INHALTSÜBERSICHT

der 20. Folge

Wiederherstellung von Asphaltfahrbahnen über Leitungsgräben

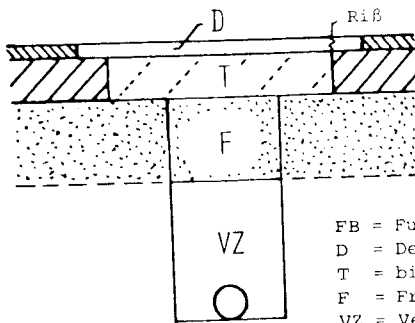
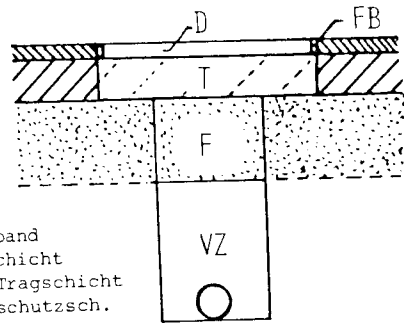
Ein Fernmeldeamt verlangt die Wiederherstellung der Fahrbahn einer Asphaltstraße gemäß „Merkblatt für die Erhaltung von Asphaltstraßen, Teil: Bauliche Maßnahmen – Wiederherstellung bituminöser Befestigungen über Leitungsgräben“, Abschnitt 2.2. Die Arbeiten wurden auftragsgemäß ausgeführt, wobei die Baufirma nicht durch ungünstige Witterung behindert gewesen ist. Innerhalb von zwei Jahren traten in der Asphaltbeton-Deckschicht in zunehmendem Umfang Längsrisse über den beiden Randnähten der Asphalt-Tragschicht auf (siehe Abb. 1). Die Baufirma steht auf dem Standpunkt, daß bei einem derartigen Schließen von Leitungsgräben Längsrisse der beanstandeten Art nicht zu vermeiden seien. Die Firma hält es deshalb bei zukünftigen Arbeiten für zweckmäßiger, die Wiederherstellung der Asphaltbefestigung so vorzunehmen, wie es in der rechten Skizze dargestellt ist. Hier wird für die Deckschicht kein Nahtversatz vorgesehen, vielmehr liegen die beiden Randnähte der Deckschicht über den Nähten der Asphalt-Tragschicht. Um ein Aufgehen der Deckschicht-Nähte zu verhindern, soll ein Fugenband in voller Dicke der Deckschicht eingelegt werden. Es wird angefragt, ob es für Fahrbahnen zweckmäßig ist, eine merkblattgerechte Ausführung vorzuschreiben, oder ob es der Baufirma freigestellt werden sollte, auch eine Ausführung gemäß Abb. 2 zu wählen.

Das in der Anfrage zitierte Merkblatt über die Wiederherstellung bituminöser Befestigungen über Leitungsgräben ist nicht als allgemeingültige zwingende Vorschrift anzusehen. Das Merkblatt beschreibt vielmehr Regelbauweisen, die sich in der Praxis besonders bewährt haben. Im hier maßgebenden Abschnitt 2.2 des Merkblattes heißt es: „Bei diesen Flächen gilt als Regelausführung folgende Arbeitsweise:“ Daneben können in besonderen Fällen auch andere Ausführungen

zum gewünschten Ziel führen. Wenn jedoch in einer Ausschreibung die Regelausführung verlangt wird und den Bauarbeiten ein entsprechender Bauvertrag zugrundeliegt, kann vom Auftragnehmer von der Regelausführung nicht abgewichen werden.

Da die verschiedenen Ausführungsmöglichkeiten bei der Wiederherstellung von Fahrbahndecken über Leitungsgräben u.a. unterschiedliche Kosten verursachen können, ist es nicht zweckmäßig, in der Ausschreibung die Art der Ausführung dem Auftragnehmer zu überlassen. Der diesbezügliche Teil der Anfrage ist deshalb zu verneinen.

Vom technischen Standpunkt ist zu der Anfrage folgendes zu sagen: Die im Abschnitt 2.2 des zitierten Merkblattes beschriebene Regelausführung sieht einen Versatz der Randnähte vor, wie er zum Beispiel auch für die Mittellängsnähte bei zweistreifigem Einbau einer Fahrbahnbefestigung vorgeschrieben ist. Im Abschnitt 1.5.4 der ZTV bit-StB 84 heißt es dazu: „Bei mehrschichtigem und/oder mehrlagigem Einbau sind die Nähte der einzelnen Schichten und Lagen gegeneinander zu versetzen.“ Diese mit Randstrich versehene Vorschrift hat sich in der Praxis so gut bewährt, daß sie auch für die Regelausführung bei Leitungsgräben-Verfüllungen vorgesehen ist (siehe Abb. 1). Wenn bei dieser Ausführungsart an der in der Skizze gekennzeichneten Stelle Längsrisse in der Deckschicht auftreten, dann ist davon auszugehen, daß beim Wiedereinbau der Asphalt-Tragschicht an den Randnähten keine einwandfreie Verdichtung gelungen ist, oder daß die ungebundenen Schichten darunter bzw. die Verfüllungen schlecht verdichtet worden sind, was dann zwangsläufig im Laufe der Zeit eine Nachverdichtung zuläßt. Bei einer nennenswerten Nachverdichtung der ungebundenen Schichten können dann auch einwandfrei hergestellte Randnähte in den Asphaltsschichten aufreißen. Die vom Auftragnehmer in der Anfrage vorgeschlagene Ausführungsart ohne einen Versatz der Randnähte der bituminösen Schichten weicht zwar vom Merkblatt ab, sie kann aber unter Umständen dann zweckmäßig sein, wenn bei extrem gutem Schichtenverbund zwischen der Deckschicht und der Asphalt-Tragschicht ein einwandfreies Zurückschneiden der Deckschicht und ein Lösen der Deckschicht von der Tragschicht nicht gelingt. Gegebenenfalls ist aber dann das Einlegen eines auf die Dicke der Deckschicht abgestimmten Fugenbandes zweckmäßig.

Das merkblattgemäße Zurückschneiden der Deckschicht muß nicht dergestalt erfolgen, daß zunächst ein Vertikalschnitt durch die Deckschicht geführt und dann der abgeschnittene Deckschicht-Streifen von der Tragschicht abgelöst wird. Man kann die zu entfernenden beiderseitigen Deckschicht-Streifen auch abräsen. Beim Abräsen macht auch ein extrem guter Schichtenverbund keine Schwierigkeiten. [1, 2, 3, 4, 5 und 6]
